Artikel: Pfahlprüfung mit Ultraschall: Stellungnahme zum Beitrag von H. Hürzeler "Schweizer Ingenieur und Architekt" 108, Heft 19/90, Seiten 508-515
Autor: Scheller, Erwin
DOI: <https://doi.org/10.5169/seals-77542>

Pfahlprüfung mit Ultraschall

Stellungnahme zum Beitrag von H. Hürzeler, «Schweizer Ingenieur und Architekt» 108, Heft 19/90, Seiten 508–515

Bild 1a. Pfahl Nr. 52, Baustelle BW 677, Urdorf; Einschnürung 40% (Sollwert):
Links: Geschwindigkeits-Tiefen-Verlauf mit Anomalie zwischen 4,3 und 4,8 m.
Rechts: Qualitativer Verlauf der Amplitudenverhältnisse

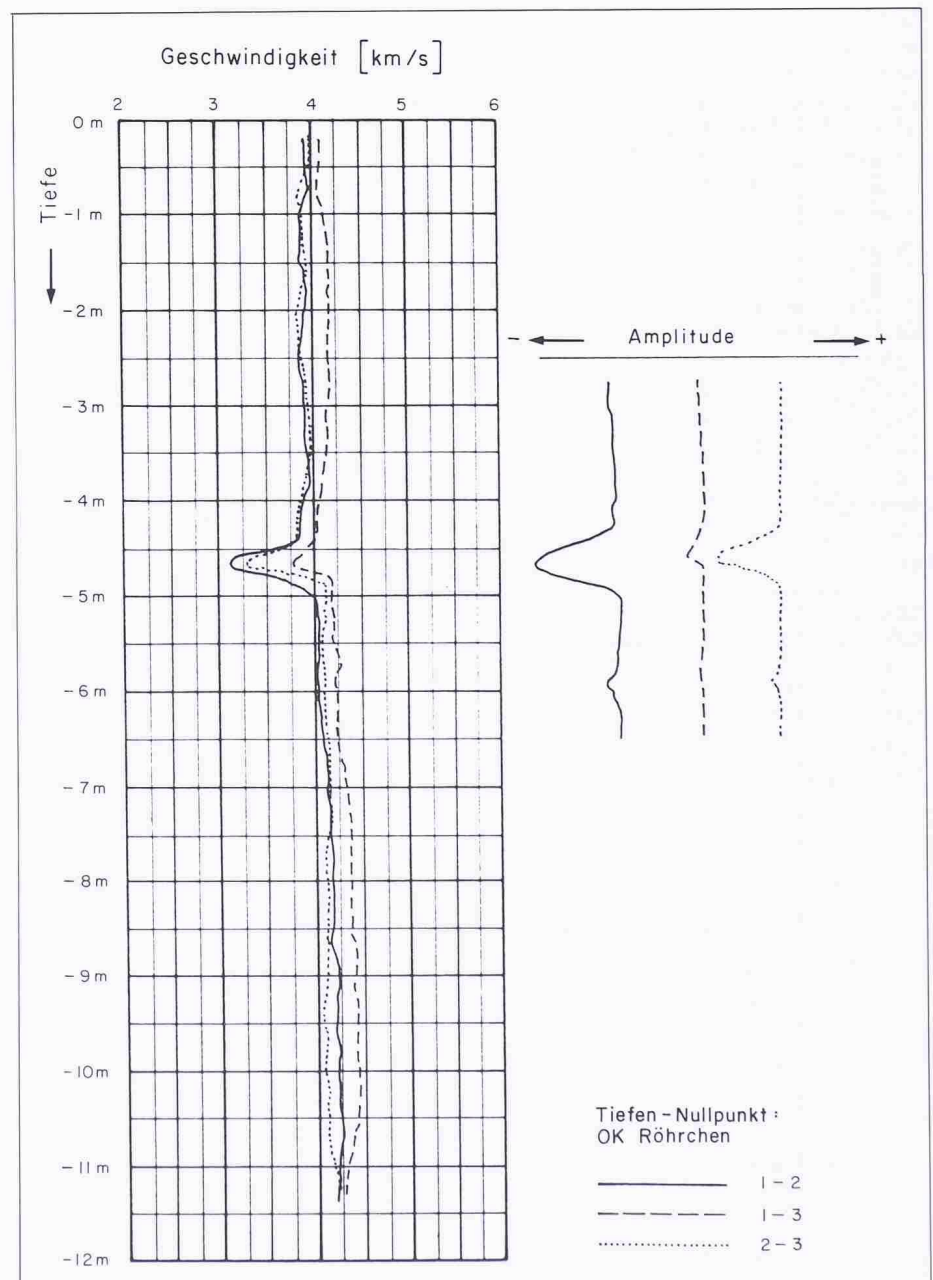
Ein bedeutend grösserer Unterschied (ca. 10%) ist auf Bild 1a von Herrn Scheller ersichtlich, wenn die Aufzeichnung der Messtraverse 1–2 in den Tiefen 1 m bis 3 m und 9 m bis 11 m miteinander verglichen wird. Ob diese doch merkliche Abweichung klar interpretiert werden kann? Zwei Ursachen sind m.E. denkbar:

- Unterschiede in der Betonzusammensetzung (welcher Art auch immer, Probe-Entnahmen könnten Aufschluss geben).
- Pfahl-Anomalien analog oder ähnlich Pfahl Nr. 39 in Menziken (eindeutige Feststellung ist kaum möglich).
